Høringssvar til Forslag til ny byggteknisk forskrift (TEK17)

Høringsuttalelse til

FORSLAG TIL NY
BYGGTEKNISK FORSKRIFT (TEK17)

Damslet Skilt AS

Taktile (følbar) tekst

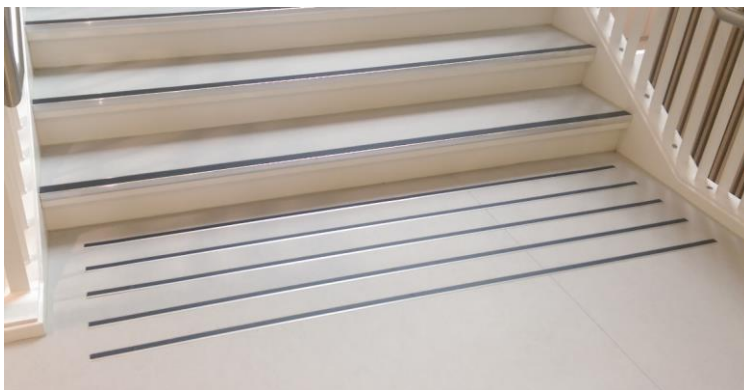
Vi mener begrepet «**Taktilt**» bør defineres og ytelses-beskrives. Dette fordi det forekommer skilt med for eksempel printet tekst (noen lag oppå hverandre) som benyttes som taktile skilt uten at løsningen fyller funksjonen på en god måte (bla levert til off. sykehus).

Pr i dag jobber vi etter følgende kvalitative krav (USA sign standards 2004* vedlagt) som er testet og godkjent NBF: Taktil tekst skal være minimum 0,8mm opphøyet fra bakplate med tydelige kanter (avfaset ikke skarpe). Taktile bokstaver skal være ha en min. høyde på 15mm og max 50mm og tilpasses leseavstand.

NS11001 s 21 5.2.1.3 Skilt. Grafiske symboler og informasjonstavler har noen ytelseskrav, der står det at Taktile skilt skal ha opphøyde bokstaver minst 1mm over bakgrunn (det mener vi er høyere enn nødvendig og høyere enn EU/USA krav, men det får evt. bli en endring i NS senere).
